Mission régionale d'autorité environnementale
Grand Est

**Avis délibéré sur un projet agrivoltaïque
à Rimaucourt et Vignes-la-Côte (52)
porté par la société SAS PHOTOSOL DEVELOPPEMENT**

n°MRAe 2023APGE105

Nom du pétitionnaire	SAS PHOTOSOL DEVELOPPEMENT
Communes	Rimaucourt et Vignes-la-Côte
Département	Haute-Marne (52)
Objet de la demande	Demande de permis de construire d'une centrale photovoltaïque au sol
Date de saisine de l'Autorité environnementale	11/08/23

Figure 1 : Plan d'implantation du projet (les cultures fruitières correspondent aux panneaux foncés)

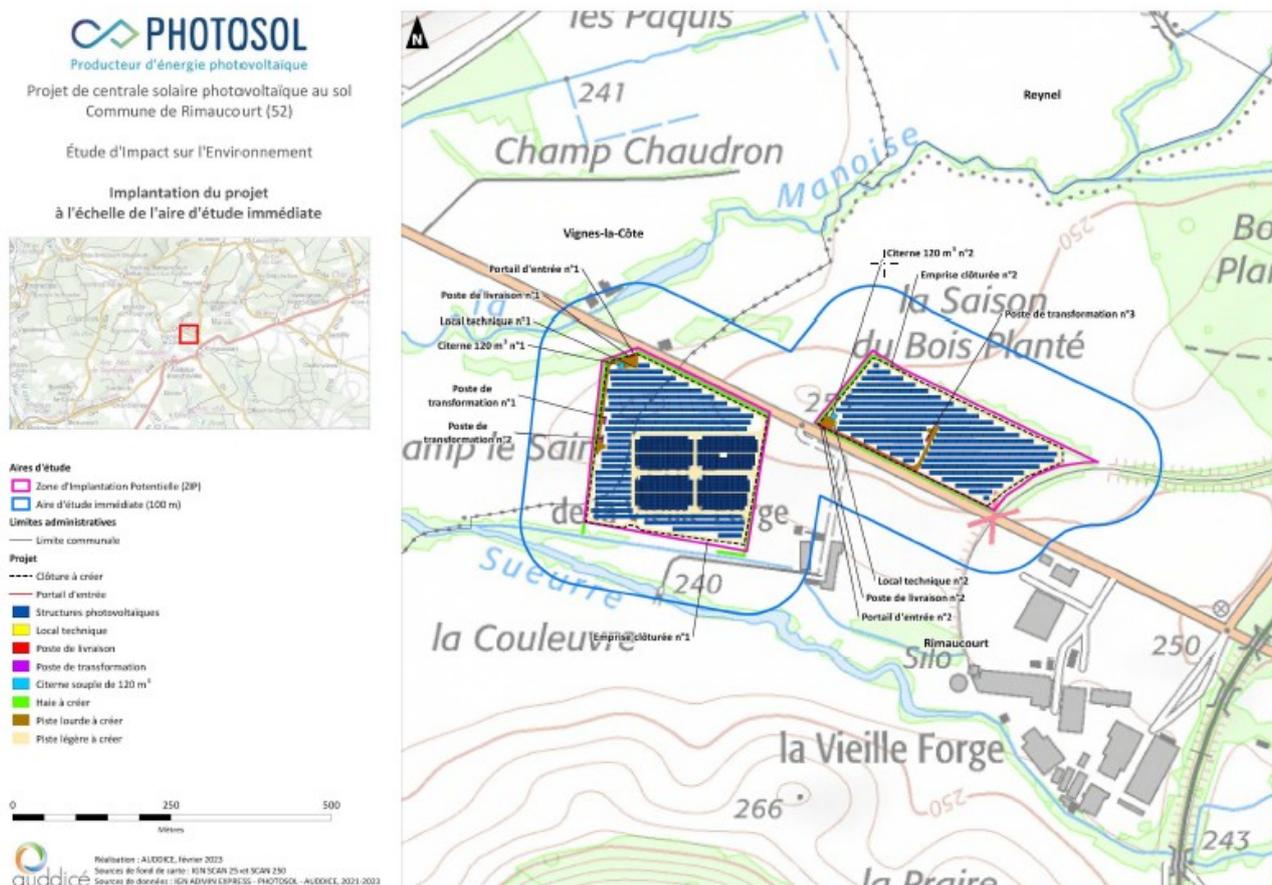
L'Ae recommande au pétitionnaire d'indiquer les surfaces minimales en herbe productives à maintenir entre les panneaux photovoltaïques avec la productivité attendue du troupeau pour assurer une production agricole significative sur des prairies reconstituées.

.Figure 2 : Carte des zones naturelles d'intérêt reconnu (hors réseau Natura 2000)

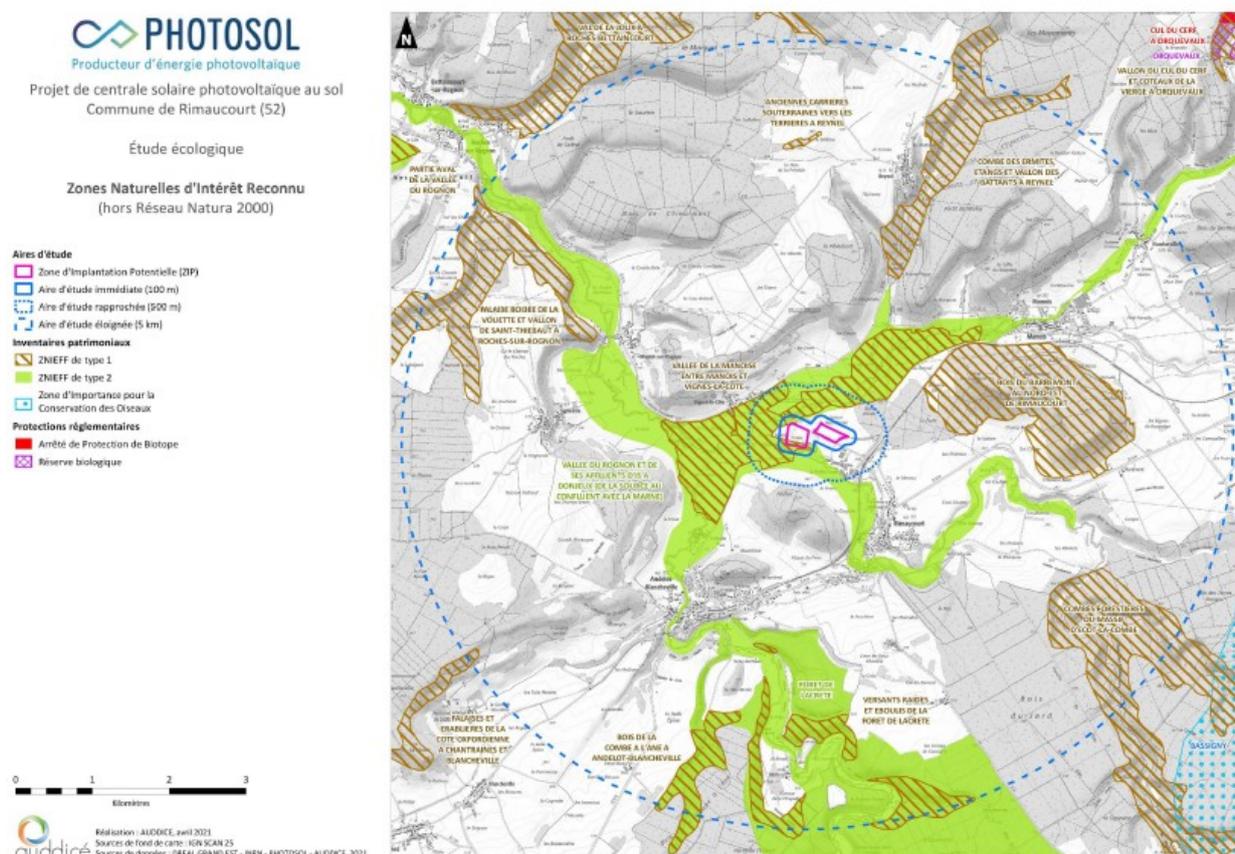
L'Ae considère que l'aire d'étude éloignée définie par le pétitionnaire n'est pas assez grande pour prendre en compte les rayons d'action de la plupart des espèces, et considère que ce rayon devrait être au moins de 20 km autour de la ZIP.

L'Ae recommande au pétitionnaire de compléter son dossier par une évaluation d'incidence Natura 2000 détaillée en prenant en compte les sites présents dans un rayon de 20 km autour du projet.
